REPONSE à l'AVIS
(en date du 09 janvier 2019)
de la Mission Régionale d'Autorité Environnementale
d'Île-de-France
sur le projet d'extension de l'entrepôt
PANHARD DEVELOPPEMENT
à Puisieux-Pontoise (95)

Dans son avis du 17 octobre 2019, la MRAE s'était prononcée sur des recommandations afin d'améliorer la qualité de l'étude d'impact du dossier de demande de Permis de Construire.

Dans son avis du 9 janvier 2020, la MRAE reprend l'ensemble des recommandations émises le 17 octobre 2019 et les complète suite à l'analyse de la demande d'autorisation environnementale, notamment de l'étude de dangers.

**REPONSE à l'AVIS
(en date du 22 novembre 2019)
du Service Départemental d'Incendie et de Secours
(SDIS) du Val d'Oise
sur le projet d'extension de l'entrepôt
PANHARD DEVELOPPEMENT
à Puisieux-Pontoise (95)**

ANNEXE 2 : Plan masse du projet

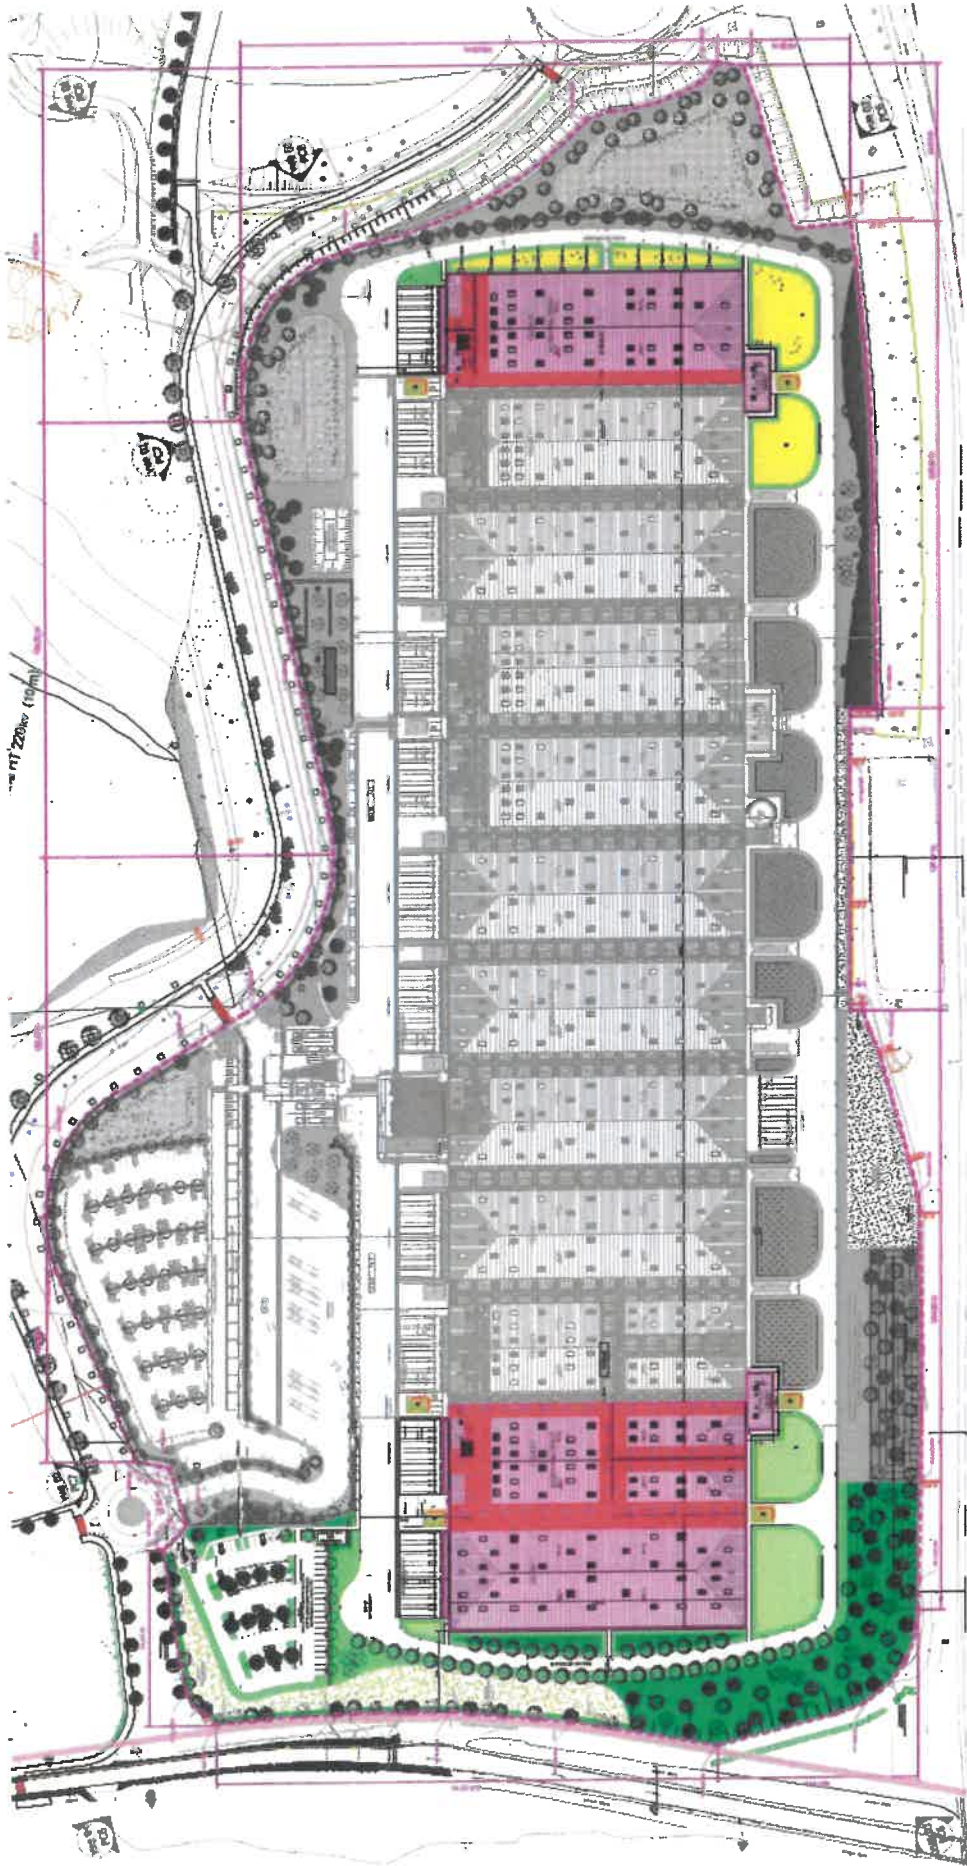
« La MRAE recommande au porteur de projet d'identifier et de représenter sur un plan de masse du projet les cellules de stockage ajoutées et les modifications apportées au projet. ».

- **de synthétiser dans le résumé non technique l'état initial du projet,**
- **d'y rajouter un plan de masse avec l'identification des cellules ajoutées au projet initial,**
- **de hiérarchiser les impacts du projet en fonction des risque(s) qu'ils représentent et de mettre en avant les mesures prises pour les éviter, les réduire ou les compenser. »**

Nous avons représenté les cellules dans le dossier avec des couleurs plus prononcées que les cellules existantes. Pour plus de clarté, nous les repérons à présent avec des teintes différentes (en rose sur le plan ci-dessous).

Nota : Le plan à plus grande échelle est joint en **Annexe 2**, ci-après.

Les cellules « roses » repèrent les cellules en extension : 1 à l'Est du site, 2 à l'Ouest du site

ANNEXE 3 : Perspectives d'insertions

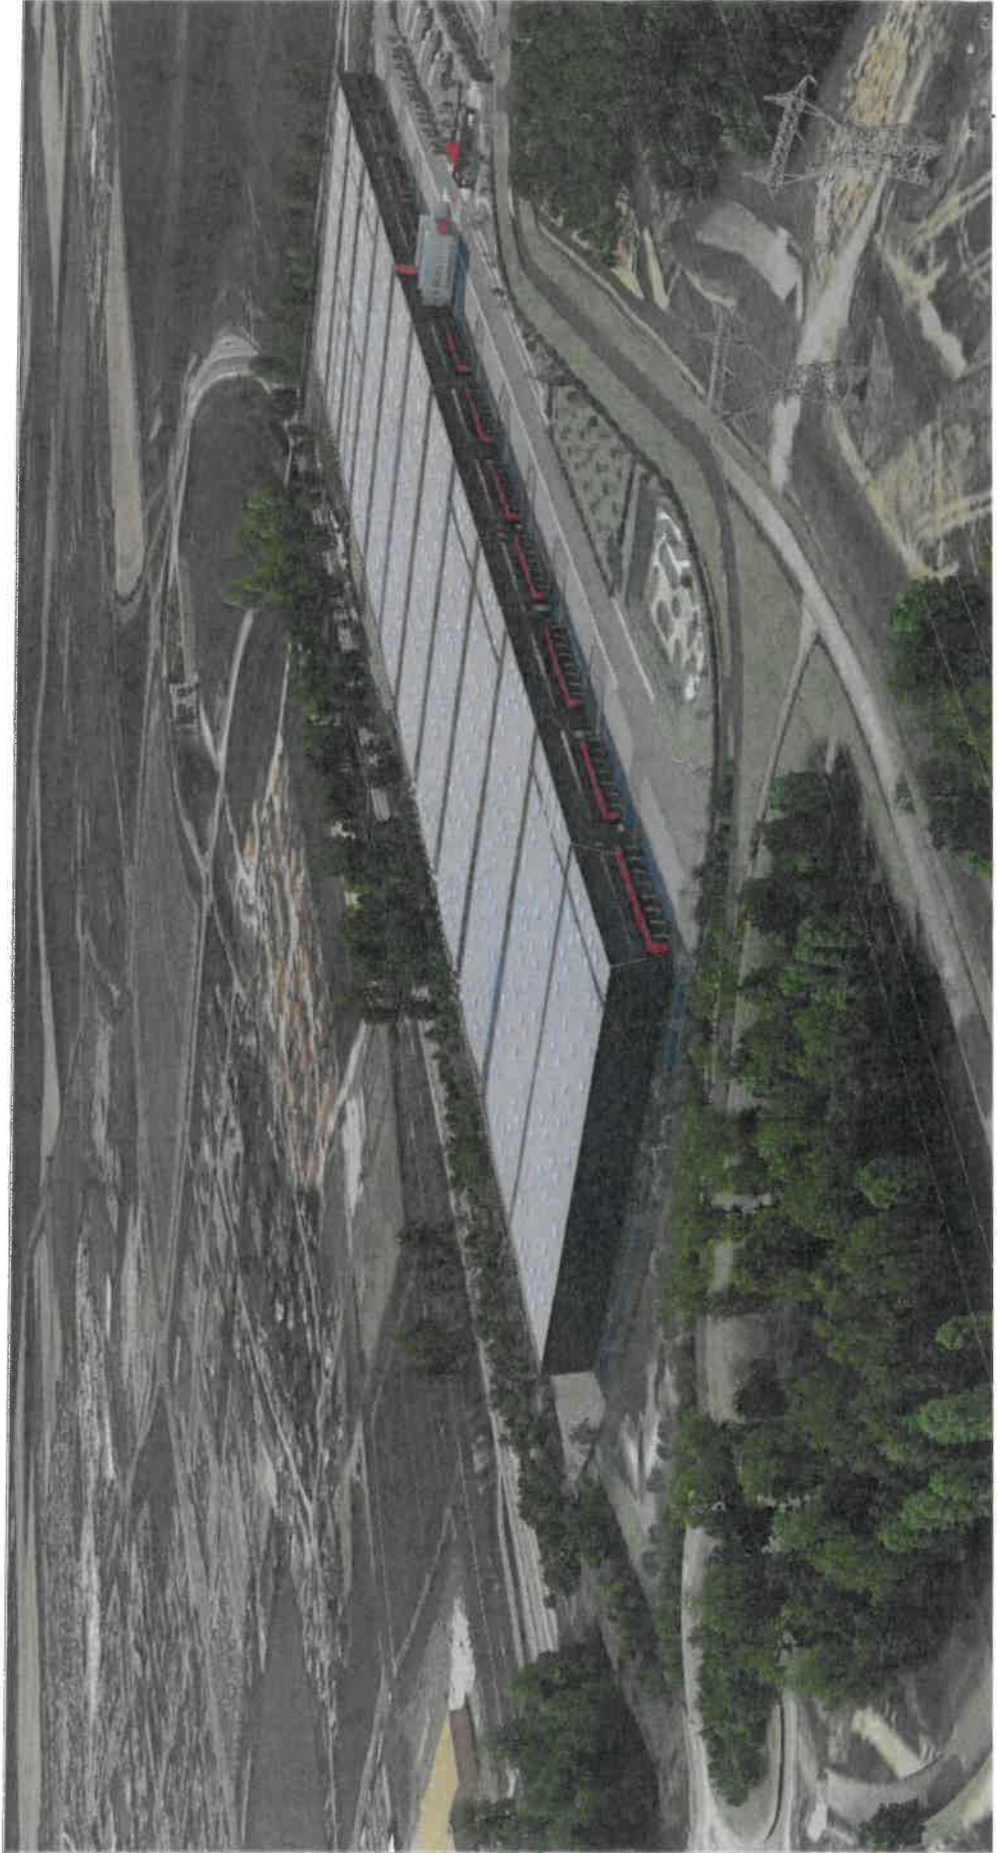
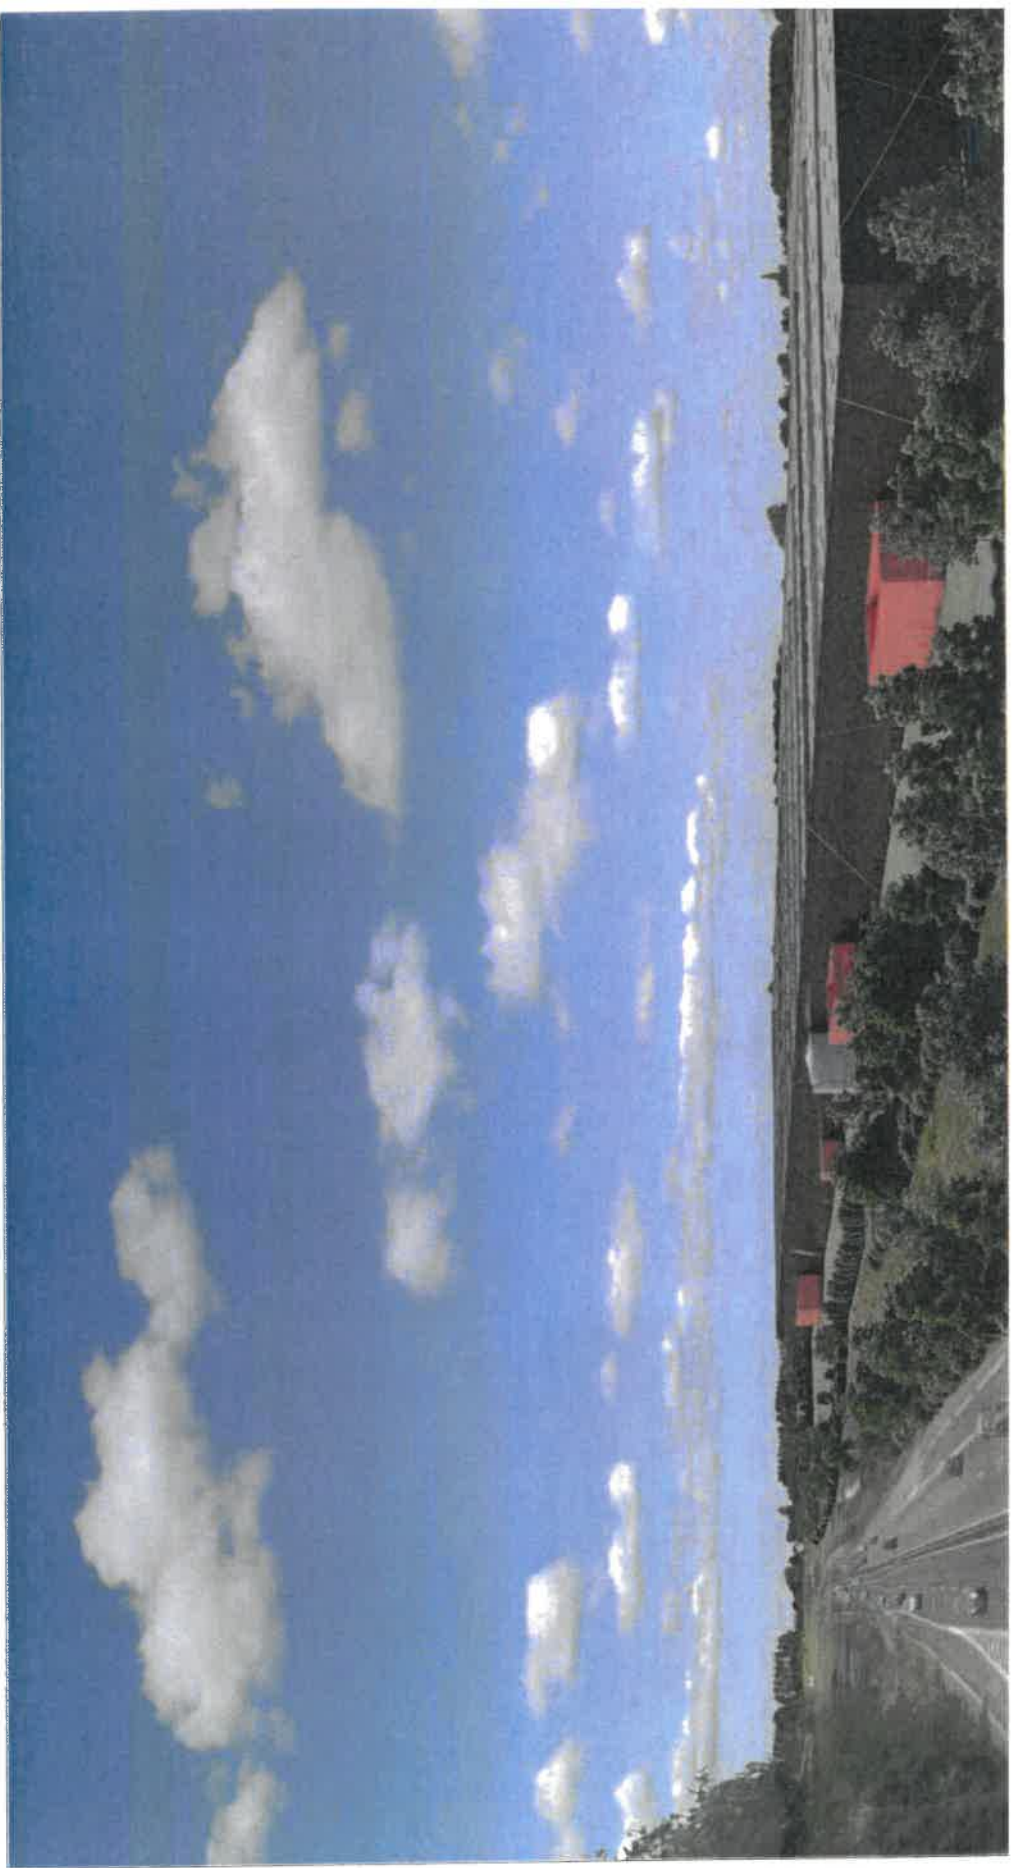
« La MRAE recommande de compléter l'étude d'impact en fournissant des photographies du projet actuel, complétées par un photomontage de l'extension prévue du projet. »

Les dimensions du bâtiment existant n'en facilitent pas la prise de vue depuis le domaine public. La présence d'un alignement d'arbres le long de la RN14 le cache à la vue des automobilistes.

Nous avons cependant complété les perspectives d'insertions du dossier de demande de permis de construire en présentant pour plus de clarté, les vues « avant » et « après » les travaux d'extension selon des angles de vues aériennes.

Voir **Annexe 3**: Insertions

ANNEXE 4 : Simulation FLUMILOG

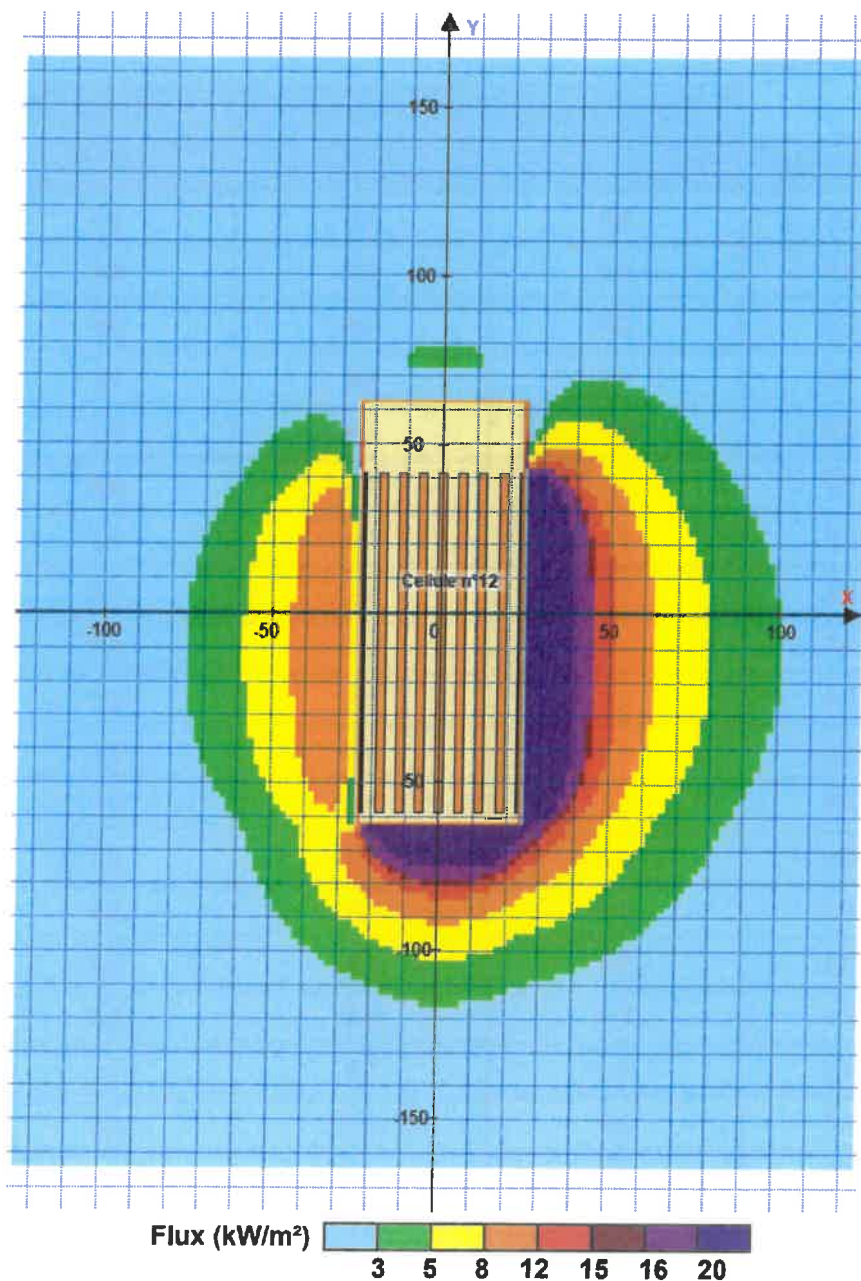
« La MRAE recommande au porteur de projet d'étudier et de proposer des solutions techniques qui permettent d'éviter qu'en cas d'incendie les flux thermiques dangereux pour l'homme ne sortent des limites de propriété ».

Pour éviter de laisser sortir de quelques mètres le flux thermique de 5 kW/m², nous proposons de mettre en œuvre un écran thermique dans la profondeur de l'aire de préparation (soit 20 m environ).

Le simulation réalisée grâce au logiciel FLUMILOG (note de calcul détaillée en annexe du présent mémoire) confirme que dans cette configuration, le flux de 5 kW/m² reste à présent contenu dans les limites de propriété de la parcelle.

Le dossier de demande d'autorisation, soumis à l'enquête publique est modifié en conséquence.
